HTTR 設工認 第 4 回申請の再申請(R2.3.30)の  
コメントに係る回答  
(耐震性(波及的影響含む))

令和 2 年 7 月 14 日

日本原子力研究開発機構 大洗研究所

第 4 回申請の再申請(R2.3.30)に対する確認事項(No.1 R2/6/8):第 4 回第 1 編(耐震性)

図1 刺激関数(5次、3.11地震)

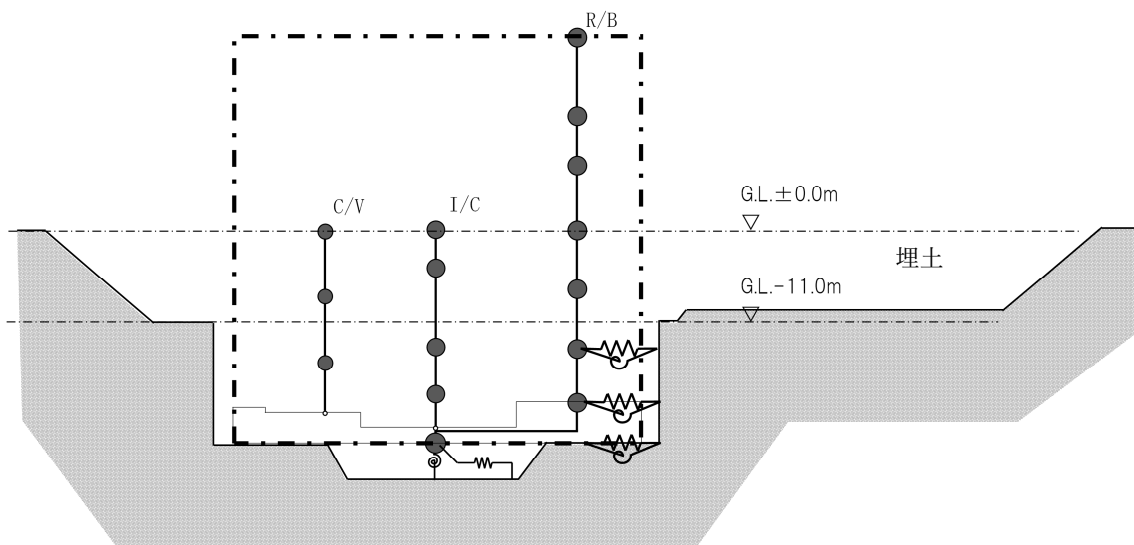
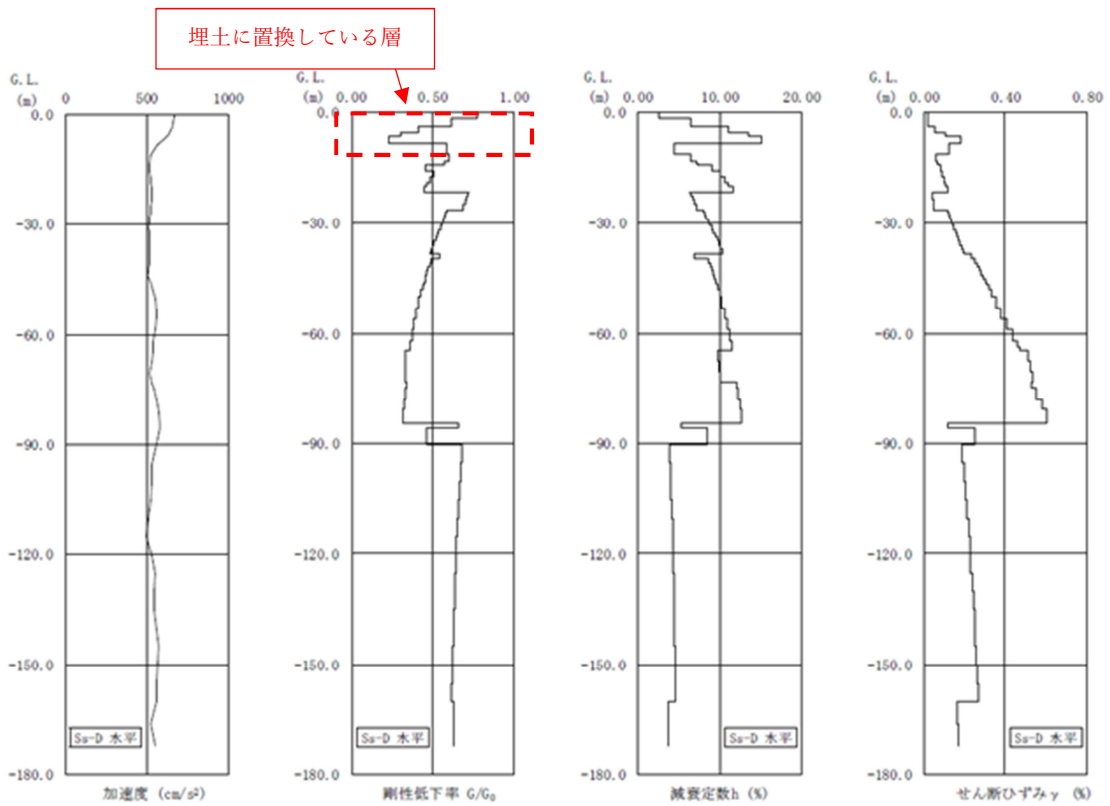
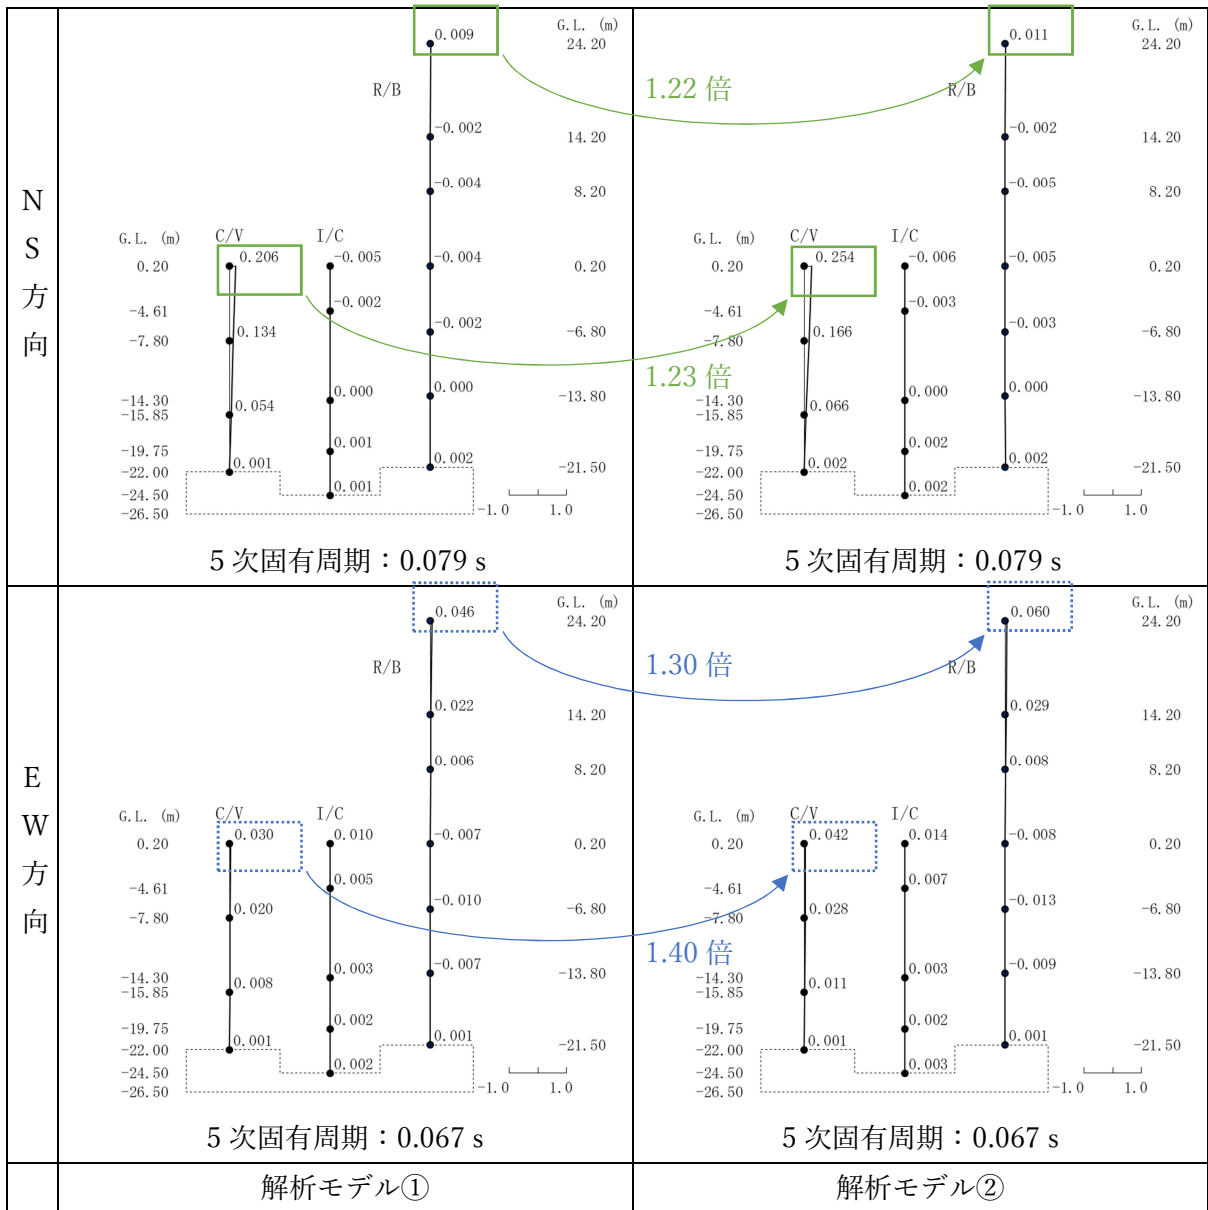
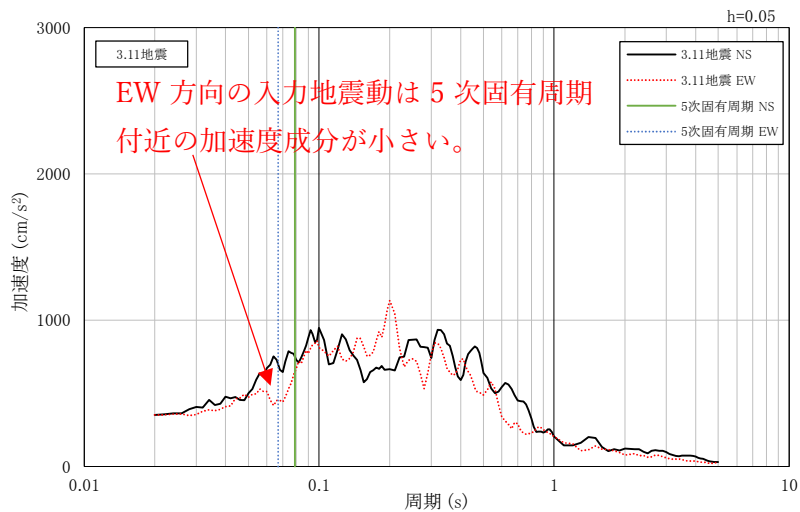
第 4 回申請における耐震性の確認、水平方向の解析モデルにおいて用いている側面地盤ばねについては、地震観測シミュレーション解析により、解析モデル②の方が観測記録との整合性が良いため、妥当であるとの説明をされている。この比較結果である添 1-2-1-1-8 第 6 図「最大応答加速度の比較(3.11 地震)」を見ると、解析モデル②は、観測記録点の若干危険側に位置している。解析モデル②の採用が適切である旨の説明をすること。

また、同図の NS 方向と EW 方向において、C/V と R/B の上方の応答が逆転している理由を説明すること。

地震応答解析モデルについては、オープンカットし埋土に置換している表層地盤の側面ばねを考慮しない解析モデル②を採用している(下図)。埋土は動せん断弾性係数  $G_0$  を  $37,300 \text{ kN/m}^2$ (せん断波速度  $V_s: 146 \text{ m/s}$ )としており、表層の原地盤(Lm, Mu-S1, Mu-C)と比べて  $0.2 \sim 0.9$  倍程度の値となる(第 3.1 表)。Ss 地震時の表層の原地盤の剛性低下率  $G/G_0$ (第 3.4 図、 $0.25 \sim 0.75$  程度)が埋土に生じることを考慮すると、もともと小さい剛性はさらに低下するため、表層地盤(埋土)の埋め込み効果を期待しないモデル化が適切である。また、最大応答加速度及び加速度応答スペクトルは観測記録をおおむね再現できており、解析モデル②を採用することは適切と考えている。

NS 方向と EW 方向における応答の違いについては、解析モデルと入力地震動の固有周期、固有モード(刺激関数)の組合せによって差が生じていると考えられる。解析モデルについては、解析モデル②の刺激関数(例として 5 次モード)は①と比べて、C/V 及び R/B 頂部の値が  $1.2 \sim 1.4$  倍となっており、解析モデル②の応答は 5 次等の高次モードの寄与率が大きい(図 1)。入力地震動については、EW 方向の加速度応答スペクトルは NS 方向と比べて、5 次固有周期付近の成分が小さい(図 2)。

以上より、解析モデル②は 5 次等の高次モードの影響により C/V 及び R/B 頂部の応答が大きくなる傾向にあるが、EW 方向は NS 方向に比べて、入力地震動に 5 次固有周期付近の加速度成分が小さいため、頂部の応答に差が生じる(逆転している)と考えられる。

図2 HTTR が用いる応答比の算出

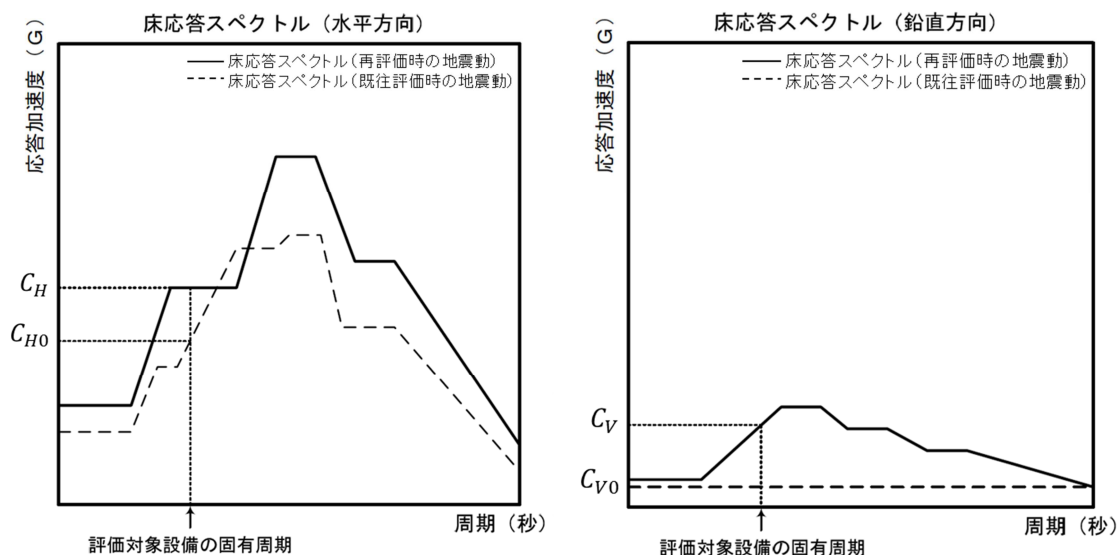
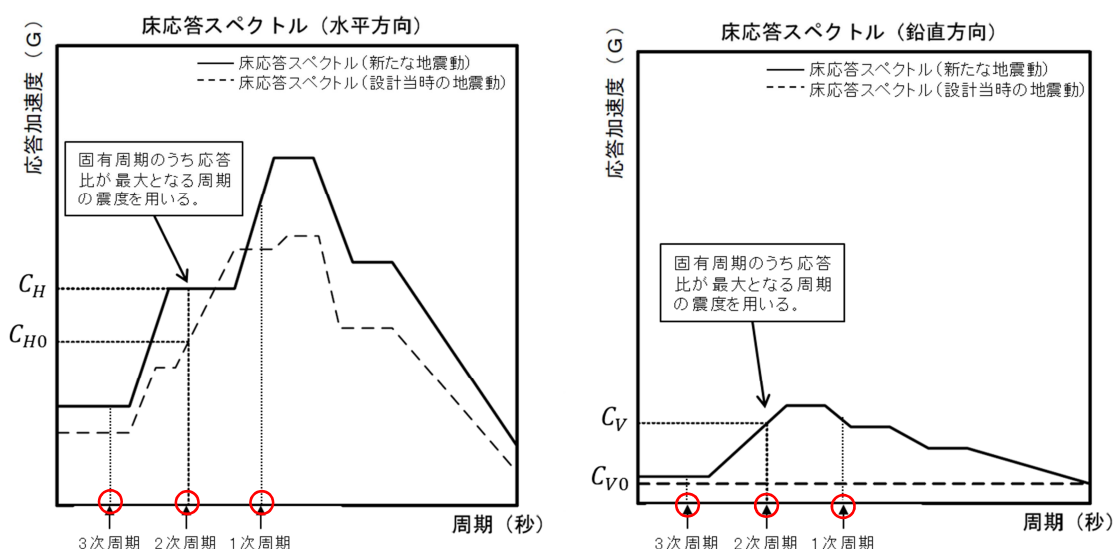
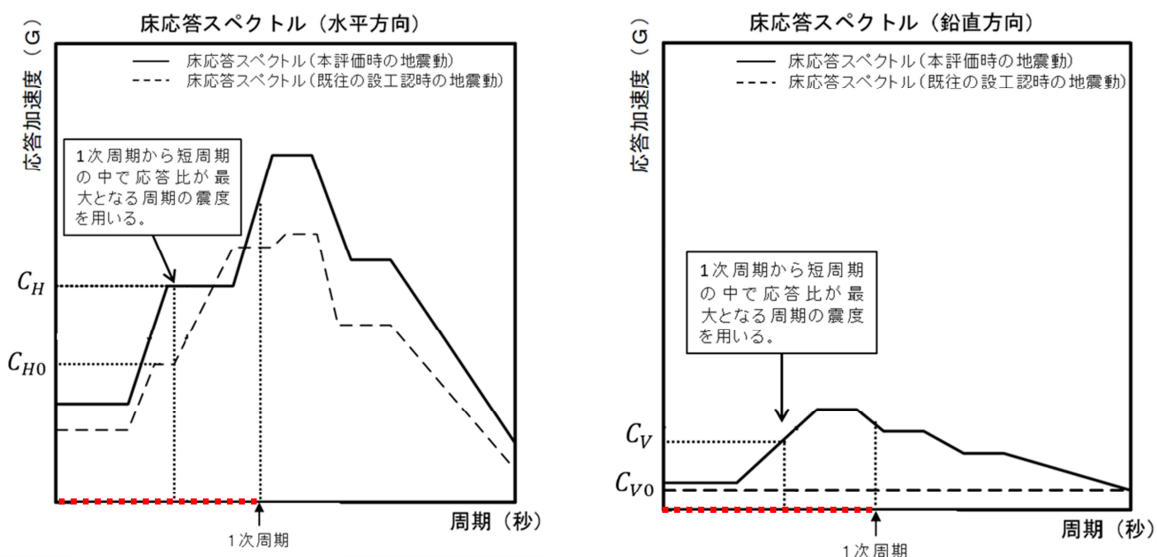
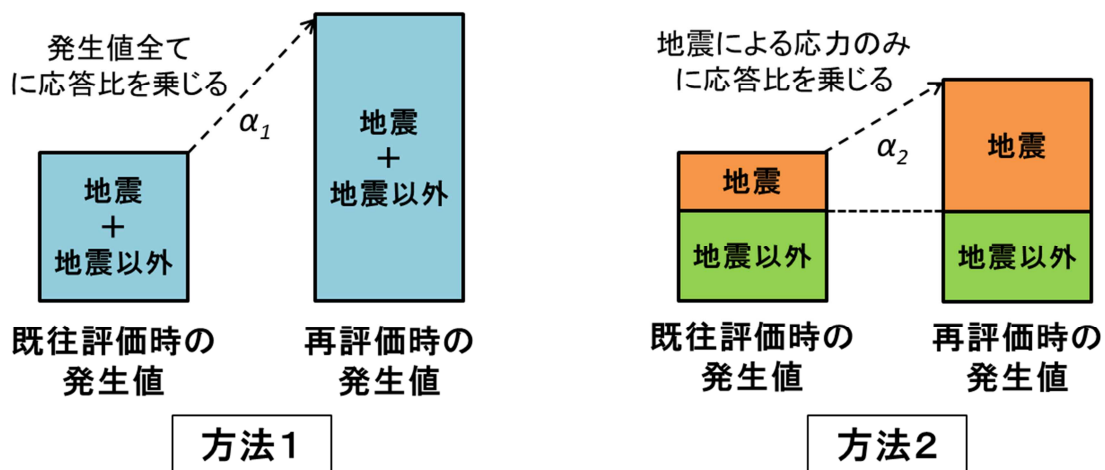
既設工認の応力値に乗ずる応答倍率をどのように評価しているのか。機器によっては応答の固有周期が異なり、床応答スペクトルの比も異なるので、これをどのように考慮しているのか。また、1次モードの固有周期に対して床応答スペクトル比をかけると推察されるが、高次モードの寄与を考慮したとしても、十分な保守性があるといえるのか説明すること。(高次モードに大きなモーダルウエイトがないことの説明が必要。)

③時刻歴応答解析により地震発生応力を評価している場合は、経時的な影響や剛性のばらつき等の非線形影響も考えられるため、必ずしも地震時の応答評価結果(発生荷重、変位)が入力加速度と比例関係にあるとはいえないと考えられる。時刻歴応答解析に対しても、応答比を乗じることで地震発生応力を評価できることの妥当性を説明すること。

応答比の一般的な算出方法は、評価対象設備の固有周期における水平震度、鉛直震度を、既往評価時及び再評価時の地震動から読み取り算出する。また、配管のような複数の固有周期のモードを有し、複数の固有周期における震度を考慮する必要がある評価対象設備では、各周期のうち最大となる応答比を算出する。また、床置き機器等のような固有周期の 1 次モードが支配的になる評価対象設備では、固有周期の 1 次モードから応答比を算出する。一方、HTTR では、一部「地震時の応力」が支配的になる機器・配管があり、応

答倍率法による解析の保守性を担保するために、全ての機器・配管に対して評価対象設備の固有周期を用いず、1次モードから短周期の中で応答比が最大となる周期における震度を読み取り、応答比を算出する(別紙2参照)。

応答比は一般的に評価対象設備の固有周期における震度を用いて算出している(図1参照)。なお、複数の固有周期における震度を考慮する必要がある評価対象設備では、各周期のうち最大となる応答比を算出する。すなわち、3つの赤丸の周期の中から最大となる応答比を算出する。一方、HTTR では、応答倍率法による解析の保守性を担保するために、評価対象設備の固有周期を用いず、1次周期から短周期の中で応答比が最大となる周期における震度を用いて応答比を算出する。すなわち、赤の点線で示した中で最大となる応答比を算出する。

図1 有効炉心 80%挿入時間<sup>1)</sup>

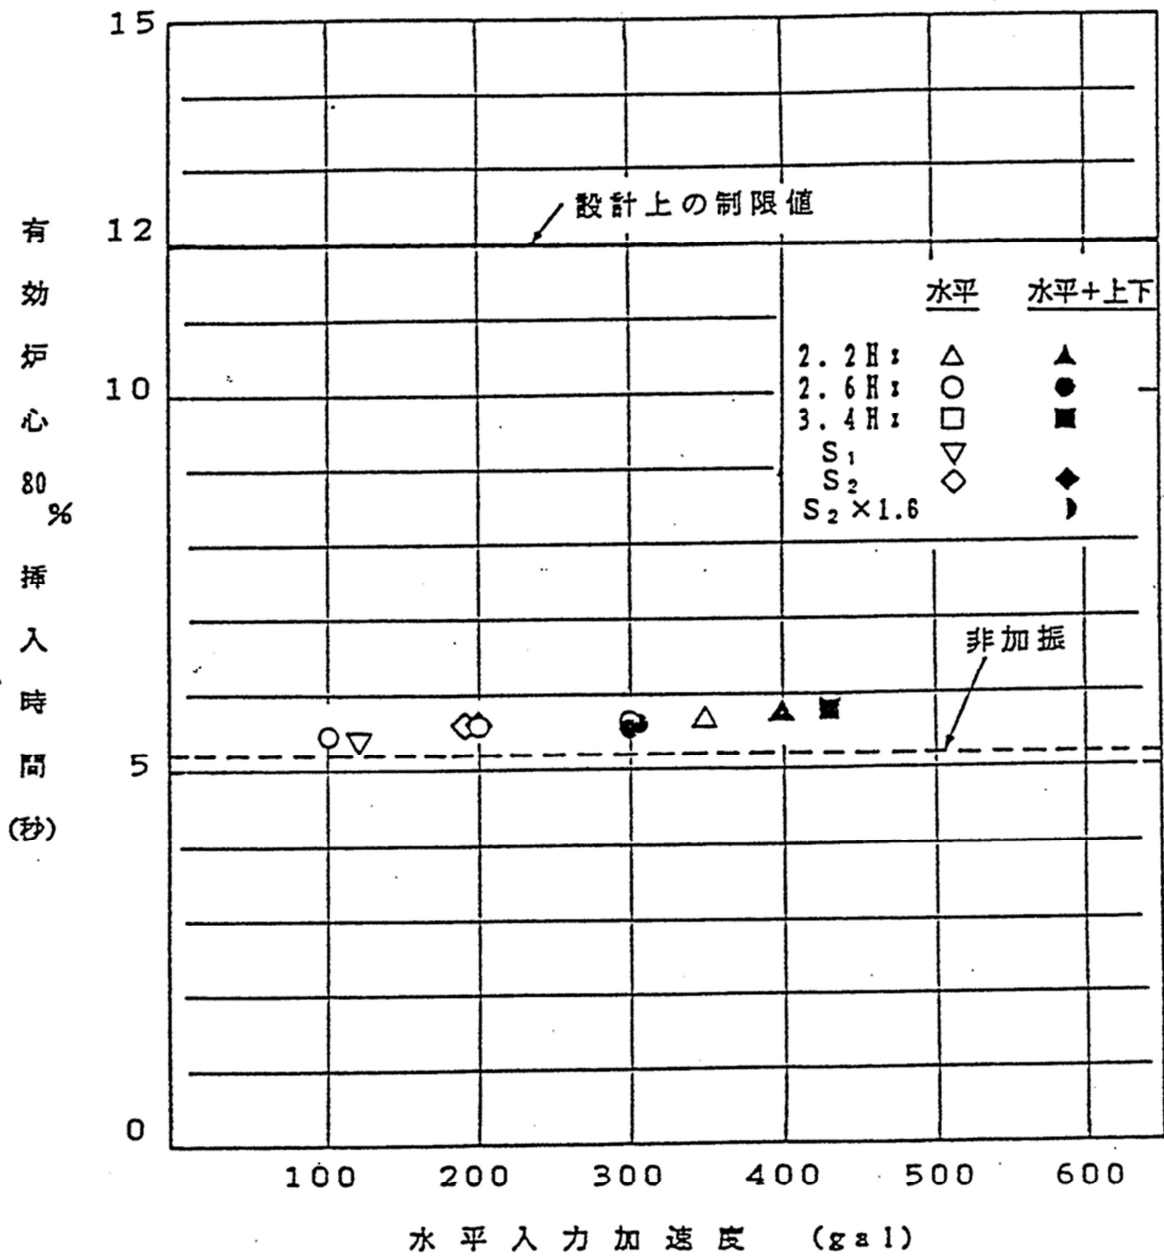
制御棒の挿入性については、計算上の応力が許容値以下であることを確認しているが、応力の比較のみで制御棒の挿入性が確保できることを、制御棒の挿入機構から説明して下さい。

制御棒挿入性試験は、実施した全てのケースにおけるスクラム時の挿入時間は、設計上の制限値を満足した<sup>1)</sup>。試験により得られたスクラム時間を図 1 に示す。

制御棒挿入性試験では、最大水平加速度約 400gal で試験を実施している。1/2Sd の高温プレナムブロック部における応答波の最大水平加速度は約 200gal である。そのため、1/2Sd 時でも設計上の制限値を満足する。
